DGGL Bayern-Nord
Hier: Stellungnahme zur Umgestaltung des Obstmarktes

NEUGESTALTUNG OBSTMARKT NÜRNBERG – VORENTWURFSPLANUNG

Projekt: Umgestaltung Obstmarkt Nürnberg

Planinhalt: Vorentwurf — Maßstab 1:200

Vorentwurf 1:200

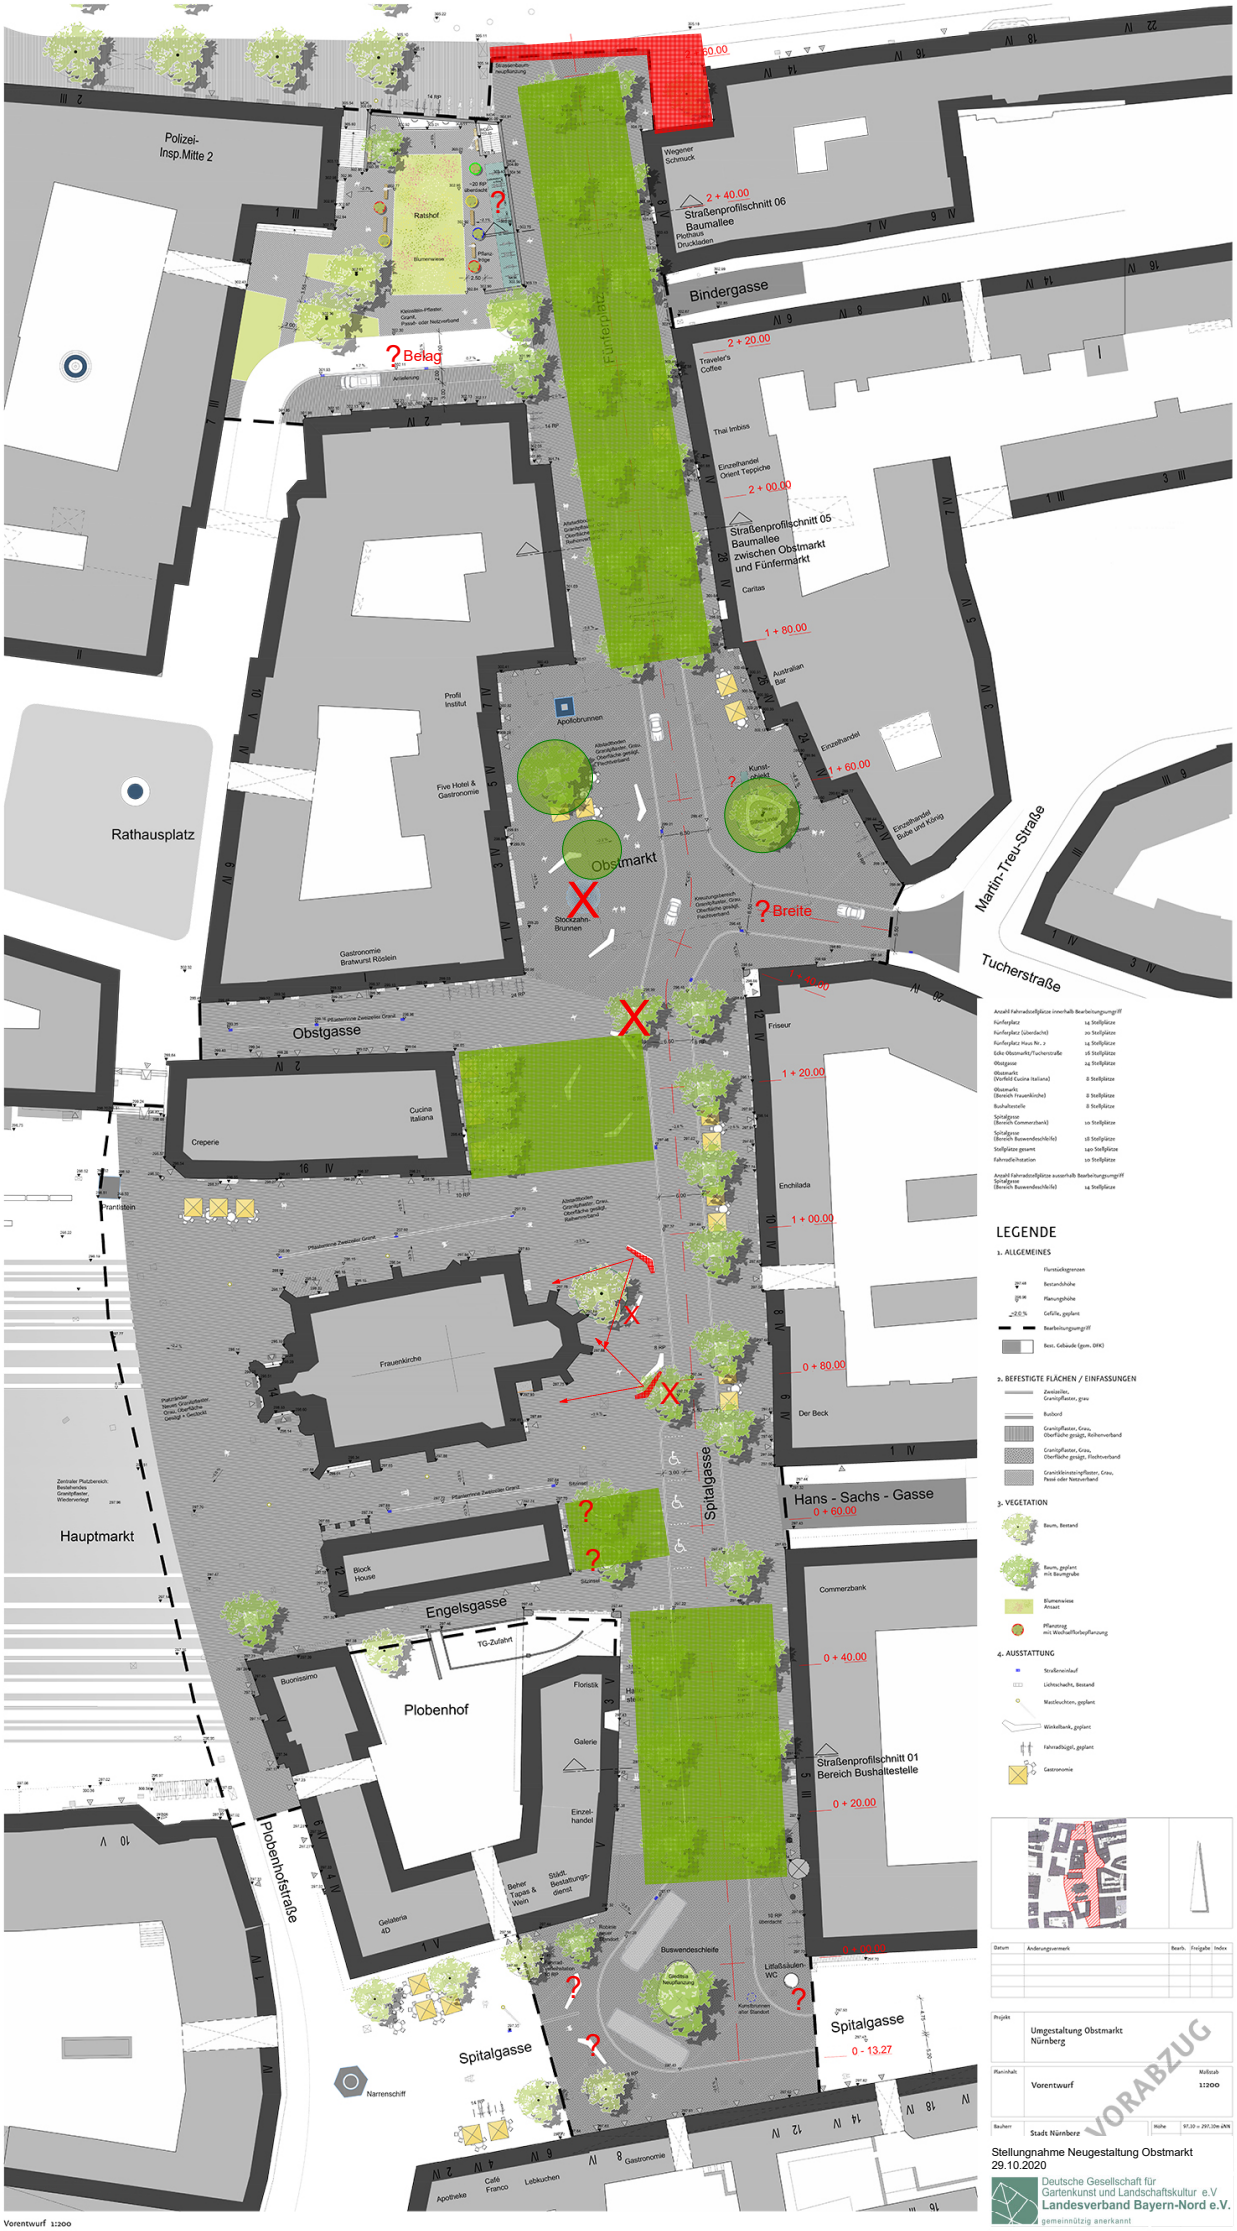
Das Ziel sollte die Abfolge unterschiedlicher Räume und Plätze sein. Diese Abfolge könnte durch Dichte und Offenheit in der Wirkung mit leicht veränderten Baumpflanzungen noch verstärkt werden.

Die Gestaltung eines einheitlichen Platzbelags aus Naturstein wertet den Bereich erheblich auf, es sollte jedoch bei der Wahl des Natursteines darauf geachtet werden, dass dieser nicht zu hell ist, da helle Oberflächen zum einen schnell verschmutzen und zum anderen bei starker Sonneneinstrahlung blenden können. Es wäre wünschenswert, dass heimischer, wenn möglich sogar bayerischer Naturstein zum Einsatz kommen würde.

Die Stellung der Sitzelemente erscheint uns oft konzeptlos und wirkt an vielen Stellen wie eine Blockade. Es sollte auf Sitzelemente unter Bäumen geachtet werden - Beschattung.

Das Konzept der Fahrradstellplätze erscheint noch nicht schlüssig: Ein großer Bedarf an Fahrradstellplätzen besteht vor allem nahe der Buswendeschleife an der Spitalgasse, weil dort der Fahrradweg von der Pegnitz kommend vor der inneren Altstadt endet. Für wen sollen die Fahrradstellplätze am Fünferplatz dienen?

Es herrscht im Bestand ein Durcheinander an senkrechten Infrastrukturelementen, wie Schilder, Fahnenmaste, Poller etc. Dies sollte in der Neugestaltung aufgeräumt und die Anzahl notwendiger Elemente reduziert werden.

- Positiv ist, dass das Parken entfällt und der Platz grün gestaltet wird. Besonders das Augenmerk auf den schönen Fischbrunnen zu lenken, scheint uns sehr gelungen.

- Die Gestaltung als kleinen, hellen „Schmuckplatz“, auch mit saisonaler Bepflanzung (Farbe in der Stadt) können wir uns hier gut vorstellen. Angesichts der umgebenden hohen Fassaden ist die Notwendigkeit von Bäumen zu prüfen. Kleinbäume anstelle oder vor den Fahrradstellplätzen gäben eine räumliche Fassung.

- Die Kombination eines begrünten Platzes mit einer temporären Nutzung für Infrastruktureinrichtungen funktioniert nicht. Gerade im Sommer finden auf dem Hauptmarkt mindestens monatlich Großveranstaltungen statt.

- Die Anordnung der großen Anzahl von überdachten Fahrradstellplätzen finden wir hier in Verbindung mit einem Schmuckplatz ungeeignet. Bedarf ist am südlichen Ende des Planungsgebiets > siehe Wendeschleife Spitalsgasse.

- Eine Blumenwiese in einem so urbanen Platz ist zu hinterfragen. Wäre robuster Rasen nicht die bessere Wahl?

- Warum Pflanztröge? > Sparten im Untergrund?

- Warum kann der Belag der Zufahrt zum Rathaus (Anlieferung) nicht auch in der Optik des Platzes gestaltet werden?

- Die nördliche Abschlusskante des neuen Belags sollte nochmal überdacht werden. Es sollten Gebäude- und Straßenfluchten aufgenommen werden.

- Positiv ist, dass die Baumreihen im Bereich des Obstmarktes nicht fortgeführt werden.

- Die somit entstandene Offenheit des Platzes könnte durch einen Baumblock vor dem Gebäude der „Cucina italiana“ verstärkt werden.

- Apollobrunnen vs. Stockzahnbrunnen: Zwei Brunnen mit zwei so unterschiedlichen Stilrichtungen räumlich so nah zu platzieren ist kritisch. Der Stockzahnbrunnen sollte entfallen und der Apollobrunnen könnte mehr auf der Platzmitte positioniert werden.

- Kreuzung und Linienführung am Obstmarkt zur Tucherstraße könnte überdacht und optimiert werden. Muss die Tucherstraße auf 8,50 m aufgeweitet werden?

- Das Kunstobjekt an der Sitzinsel unter der Silberlinde ist viel zu dicht an dieser positioniert und hat keinen räumlichen Bezug. Der Ort dieses Kunstwerkes muss mit Bedacht gewählt werden.

- Die Freistellung der Frauenkirche als bedeutendes historisches Bauwerk in der Altstadt sowie der Bestandsbäume ist positiv.

- Die Anbindung des Hauptmarktes muss noch konkretisiert werden.

- Der einheitliche, verbindende Belag, der sich auf den Hauptmarkt zieht ist gut, jedoch sollte die im Plan dargestellte Linienführung des Belagswechsels auf dem Hauptmarkt überdacht werden. Der Belagsanschluss am Rathaus, Bereich Prantlstein/Treppe zum Rathausplatz ist nicht richtig. Entweder sollte der Prantlstein komplett mit einbezogen oder aus dem Belag herausgenommen werden.

- Auch der Platz vor dem Chor der Frauenkirche wäre durch den oben beschriebenen Baumblock vor dem Restaurant „Cucina Italiana“ eindeutiger.

- Da die Frauenkirche als Schnittstelle zwischen Obstmarkt und Hauptmarkt dient, könnte ihre Stellung vielleicht durch einen anderen Belag hervorgehoben werden und/oder z.B. Intarsien im Boden auf die Geschichte hinweisen.

- Sitzbänke sollten so angeordnet sein, dass sie dazu einladen, die Kirche aus der Distanz ansehen zu können. Die Sitzmöbel sollten sich unter Bäumen befinden.

- Die Lage der beiden Sitzinseln hinter dem Restaurant „Block House“ an der Engelsgasse sind zu hinterfragen. Vielleicht wäre der Beginn der Spitalsgasse (Start der Fußgängerzone) als Wartebereich bei der Buswendeschleife sinnvoller als Standort von größeren Sitzgelegenheiten.

- Der Standort des Litfaßsäulen-WCs an der Commerzbank ist zu überprüfen.

- Ein riesiger Bedarf an Fahrradstellplätzen besteht vor allem nahe der Buswendeschleife an der Spitalgasse, weil dort der Fahrradweg von der Pegnitz kommend vor der inneren Altstadt endet. Ebenso zu wenige Fahrradstellplätze gibt es im Bereich des Hans-Sachs-Platzes, insbesondere seit der Umgestaltung mit großem Gastronomie-Angebot.
